Progetto per la realizzazione di impianto eolico denominato "Poggio alle Pancole" Comune di Lajatico (PI).
Codice della procedura 7874 data di avvio 4-1-2022.

Progetto per la realizzazione di un impianto eolico, denominato "Poggio alle Pancole", costituito da n. 7 aerogeneratori, per una potenza complessiva pari a 42 MW, e delle rispettive opere di connessione alla RTN, da realizzarsi nel Comune di Lajatico (PI). Cod procedura 7874

OSSERVAZIONI – ALLEGATO 3

DOC 1

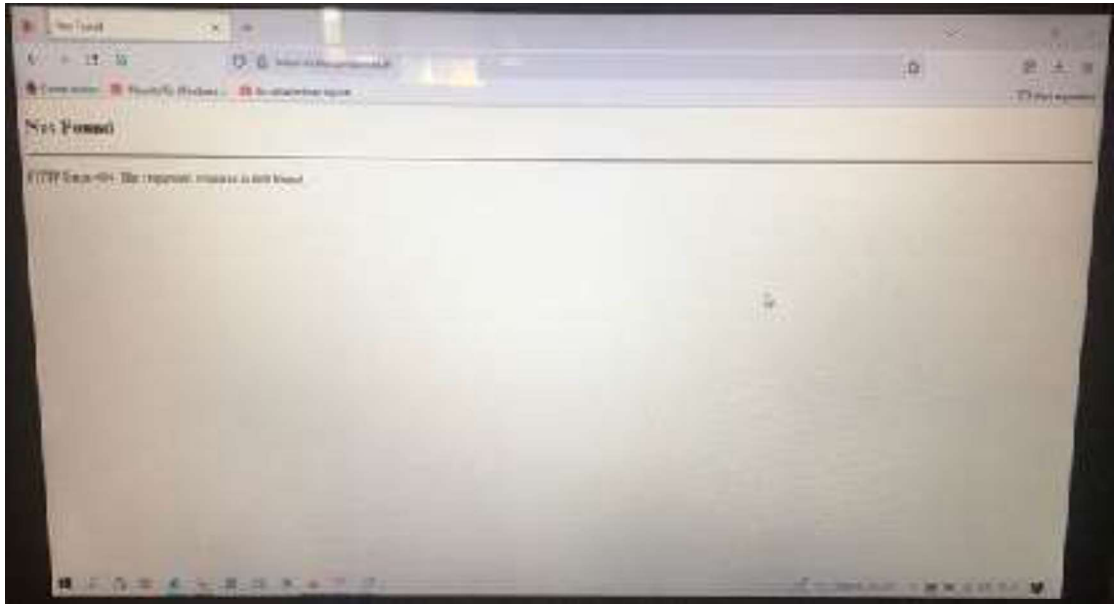
Preliminarmente, preme evidenziare che si riscontrano anomalie e scarsa trasparenza per l'accesso al sito web del MITE ove effettuare la pubblica consultazione della documentazione progettuale, a cominciare dall'AVVISO PUBBLICO che indica un link non funzionante (www.va.minambiente.it) (vedi **DOC. 1**).

DOC 4

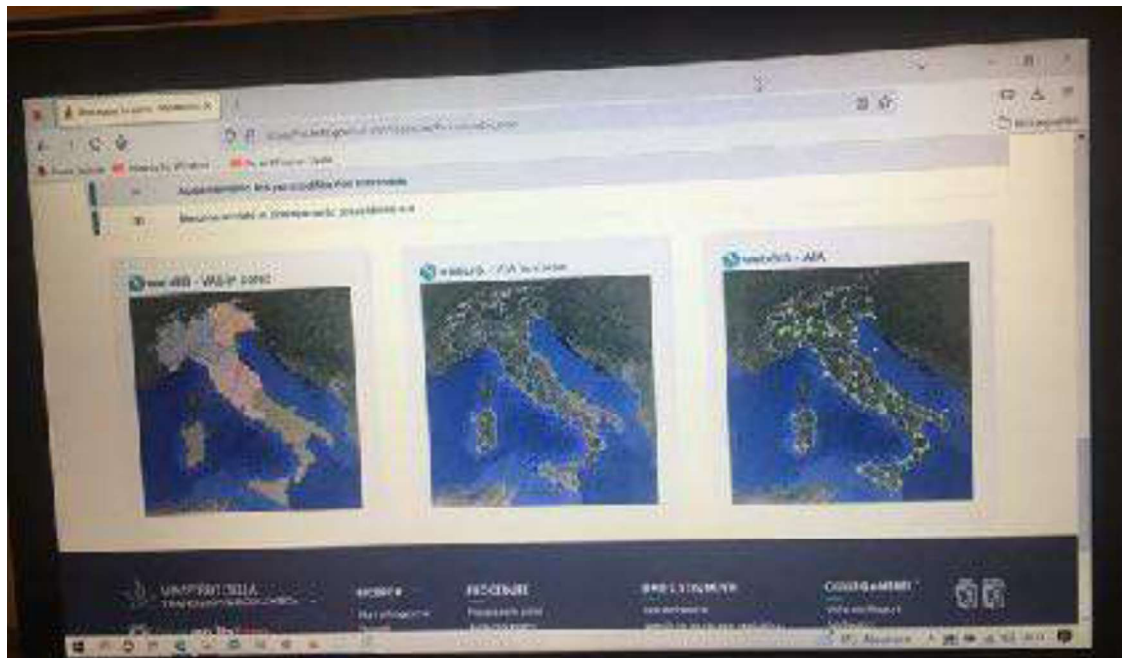
Addirittura se proviamo a reperire il progetto aprendo webGIS delle VIA in corso situato nel riquadro centrale in basso (vedi **DOC. 4**), una volta cliccato, dopo molto tempo di attesa e numerosi tentativi di accesso, ci appare la schermata con su scritto "Errore caricamento pagine - Tempo di connessione scaduto" (vedi **DOC. 5**).

DOC 6

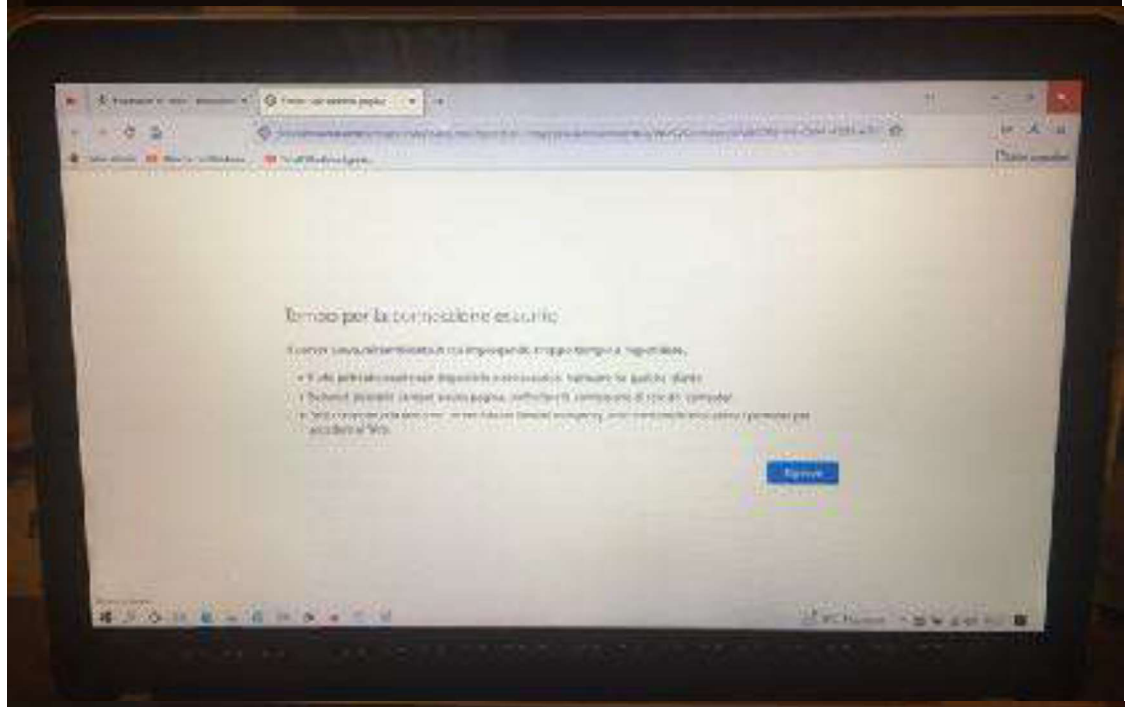
Neanche ritornando sulla home page del MITE valutazioni e autorizzazioni ambientale, nella barra in basso, scrivendo "LAJATICO" si riesce ad entrare in una pagina che contiene un elenco con il progetto in argomento: la schermata che appare dice infatti che "Si è verificato un errore" (vedi **DOC. 6 e 7**).

Estratto tavola 20V036_L_Visibilita_Lajatico_beni_A1_DEF.pdf

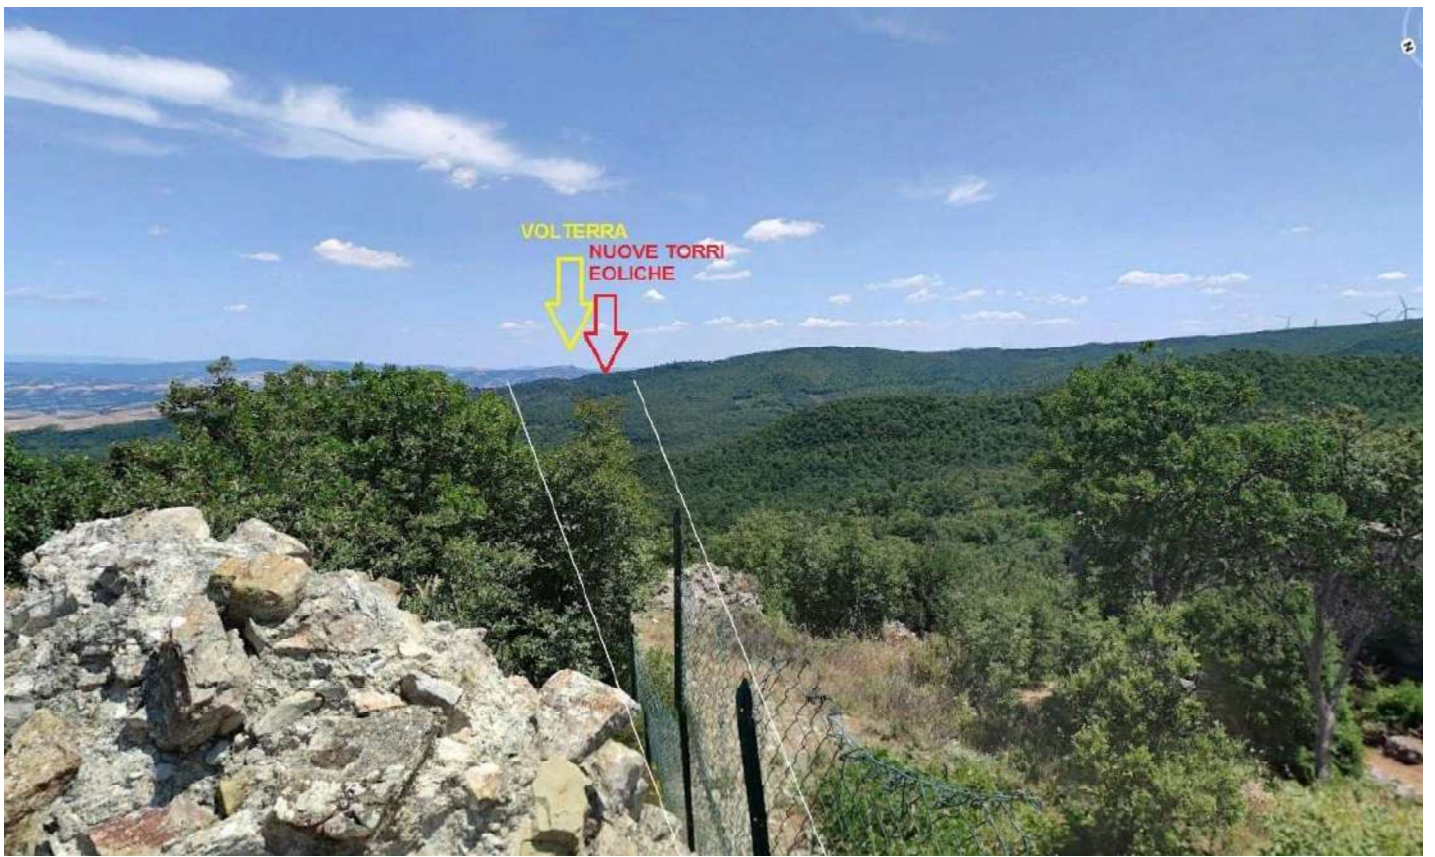
Posizione della Rocca di Pietracassia al centro delle direttrici visive verso i Monti Pisani (rocca della Verruca), Isola d'Elba (Rocca del Volterraio), Volterra

Esistono già alcuni parchi eolici in zona visibili dalla Rocca, il più vicino a sud-est a circa 4 chilometri, un altro a ovest a circa 6 km, ma per fortuna essi non impattano sulle direttrici principali di cui sopra.

Il progetto del nuovo parco eolico invece è posto proprio lungo la direttrice Rocca di Pietracassia – Volterra, e le prime torri eoliche sono site ad una distanza molto ridotta dalla Rocca (meno di 2 chilometri). La realizzazione del Parco potrebbe perciò distruggere per sempre la più importante direttrice visiva storica che ancora possiamo apprezzare, con grave, insipiente e irreparabile danno al paesaggio, alla storia e alla cultura del territorio.

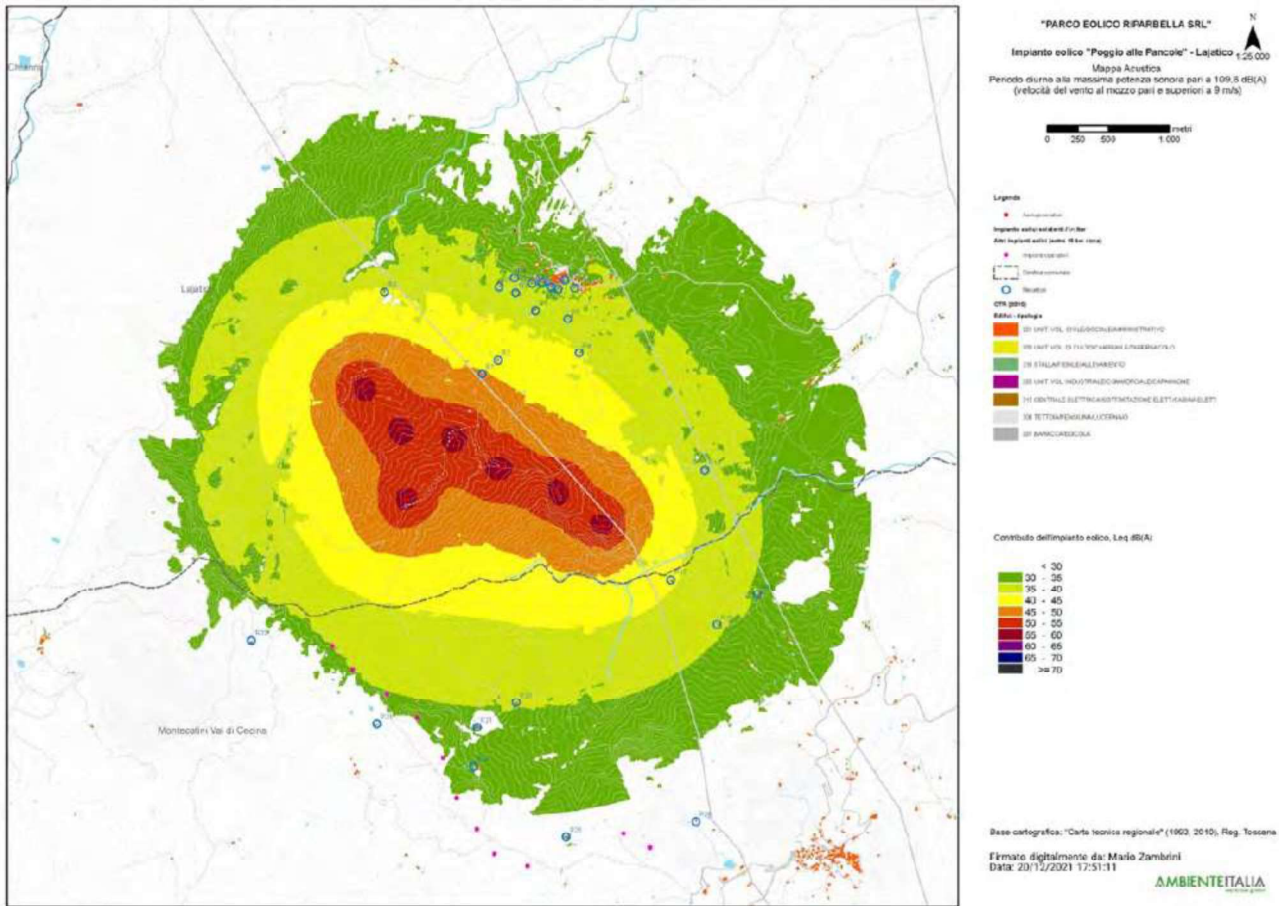
1. A pag 117 della valutazione impatto acustico si stima l'altezza degli edifici pari a 6 m. La stima non è condivisibile in quanto molti edifici hanno almeno un piano in più rispetto al terra e primo. Si tratta di una scelta non cautelativa, quindi, che porta a stimare al ribasso i livelli ai fabbricati.

2. Nella stima dei livelli assoluti di immissione e di emissione non risulta che sia stato preso in considerazione il coefficiente di riflessione di facciata che, solitamente, si considera pari a 3 dB(A) per ovvie ragioni di cautela ma anche per oggettività delle situazioni visto che la stragrande maggioranza degli edifici non presenta intonaci fonoassorbenti o cappotti con analoghe proprietà. I livelli assoluti di immissione e di emissione risultano sottostimati e in molte situazioni si sconfinano nel superamento dei limiti.

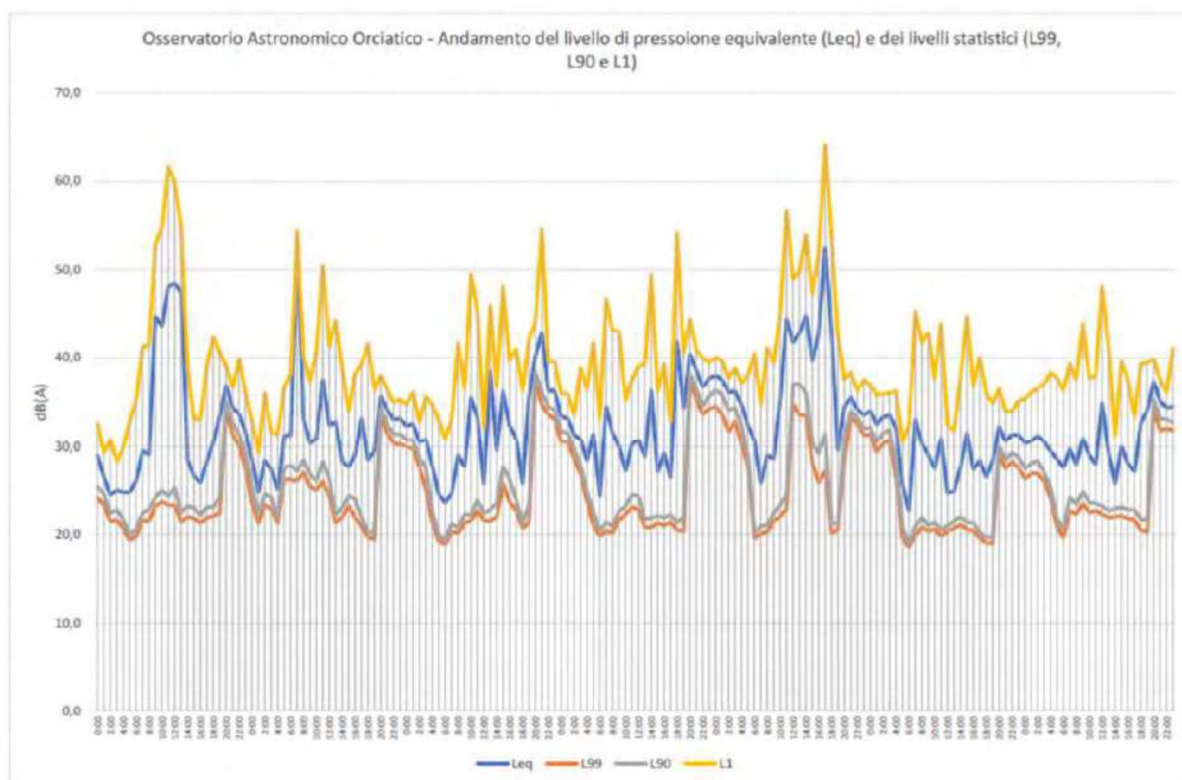
pagina 28 che in corrispondenza di livelli di pressione equivalente Leq intorno ai 45 dB(A), i livelli

di pressione istantanea L1 si aggirano intorno ai 63 e 65 dB(A) o comunque superiori a 50 dB(A) e questo per periodi di 4 e 9 ore, quindi per buona parte della giornata.
